訂正のお願い

2025. 2 株式会社自研センター

*No.J-875 スバル レヴォーグ (VN5系) 2021年3月について、下記の通り訂正いたします。

P.116 樹脂バンパ補修塗装指数

P. 120 差込み分③ A100

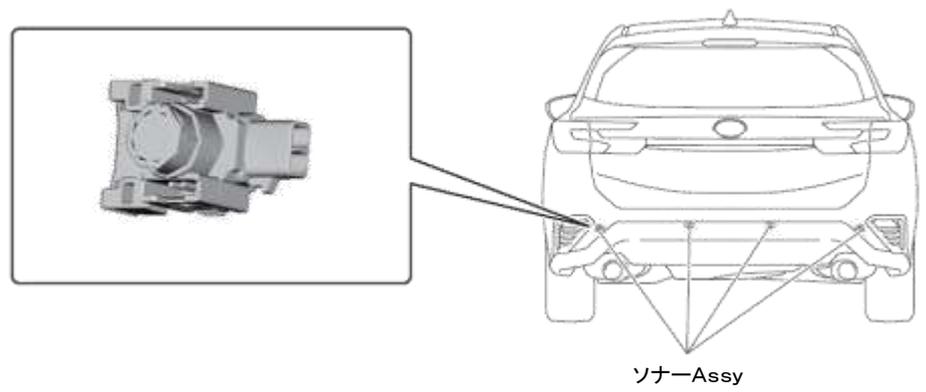
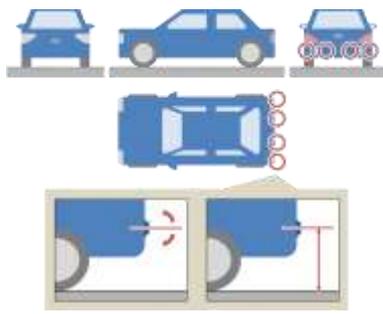
指数テーブルに変更がありましたので、該当ページを差替え願います。

P. 120 差込み分④ A120

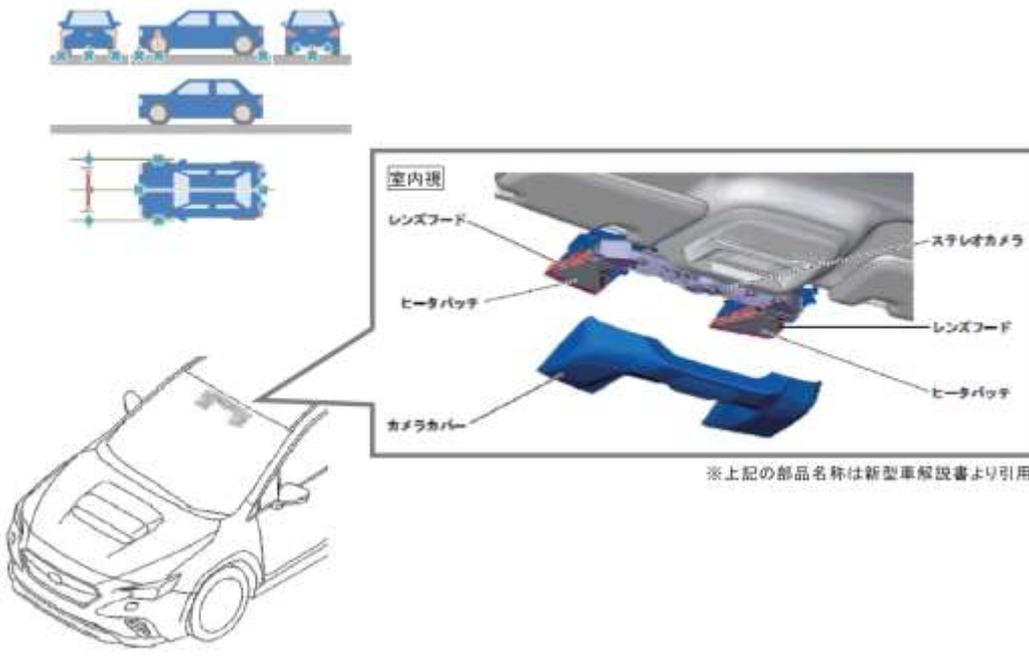
指数テーブルに変更がありましたので、該当ページを差替え願います。
